ENTE DEL PARCO DEL CONERO

DETERMINAZIONE DIRETTORIALE

Oggetto: nulla osta ex art. 13 L. 394/91, art. 26 L.R. 15/94 ed art. 3 del Regolamento del Parco e Valutazione di Incidenza ai sensi della Direttiva Habitat 43/92 CE.

Data: 05/05/2022

Fig. 1: in fuxia il tracciato della condotta di conferimento delle acque all'impianto di fitodepurazione e il perimetro dell'area per la fitodepurazione modificati in maniera da minimizzare le interferenze con la vegetazione arborea ed arbustiva.

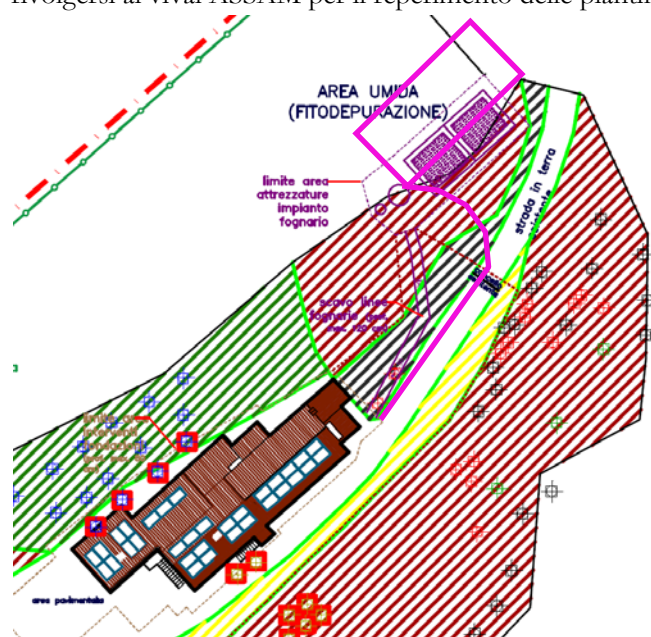
- g) Al fine di minimizzare le interferenze con gli apparati radicali delle piante arboree e arbustive che crescono sulla scarpata, la condotta di conferimento all'impianto di fitodepurazione dovrà essere realizzata in corrispondenza del rovetto situato subito a valle del cancello di ingresso (vedi mappa allegata);

Fig. 1 e 2: rappresentazione del tracciato della viabilità rispettivamente nel progetto originario e nell'ultima versione della tavola di variante consegnata;

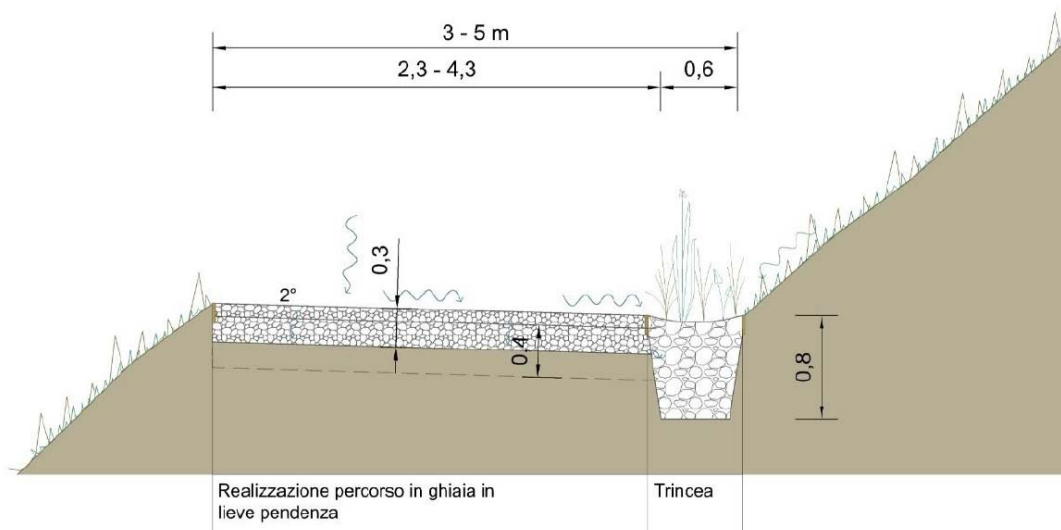
Per quanto riguarda infine la "viabilità esistente", la pista di cantiere adiacente l'area delle piazzole dell'agricampeggio, che poi si ricongiunge con la viabilità a valle della scarpata, poiché non prevista nel progetto originale, non oggetto di variante, e non riportato nemmeno nella documentazione progettuale inerente gli interventi sulla viabilità aziendale di cui al nulla osta (parziale) rilasciato con Determina Direttoriale 2P del 13/03/2018, dovrà essere ripristinata, così come pure la larghezza della carreggiata della viabilità realizzata non dovrà superare quella originaria e nei punti in cui risulta più larga dovrà essere ripristinata la morfologia originaria. Si riportano sotto diversi stralci di tavole grafiche (del progetto nullaostato, del progetto di variante e della Tav. A 16V – Individuazione della viabilità privata su stralcio mappa catastale per interventi di manutenzione della viabilità aziendale (2018)), e di una foto aerea da Google Earth di giugno 2021, confrontando i quali è possibile individuare.

Fig. 1: in fuxia il tracciato della condotta di conferimento delle acque all'impianto di fitodepurazione e il perimetro dell'area per la fitodepurazione modificati in maniera da minimizzare le interferenze con la vegetazione arborea ed arbustiva.

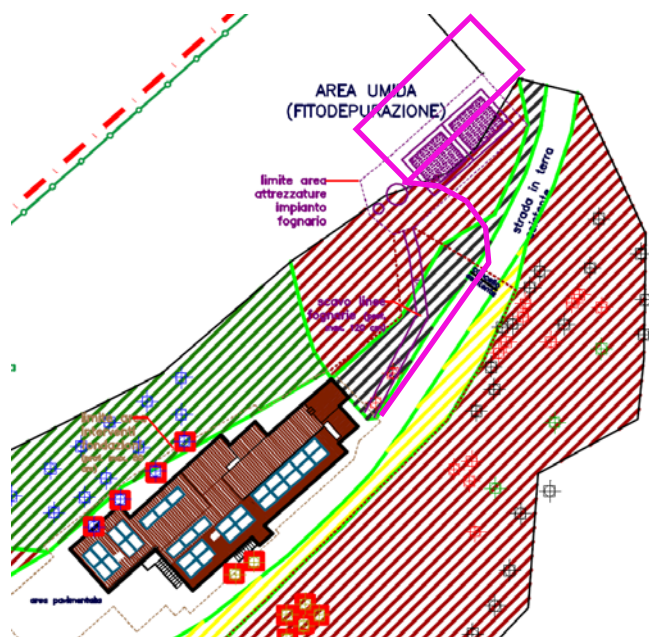
- t) Anche l'impianto della "siepe compensativa di nuovo impianto" prevista in progetto ha valore prescrittivo, pertanto dovrà esserne garantito l'attecchimento. Le specie da utilizzare, se diverse da quelle previste in progetto e già comunicate con "CIA" del 19/10/2021, dovranno essere autoctone del Conero e comunque preventivamente comunicate al Parco. Il germoplasma dovrà avere provenienza locale, per cui si consiglia di rivolgersi ai vivai ASSAM per il reperimento delle piantine;
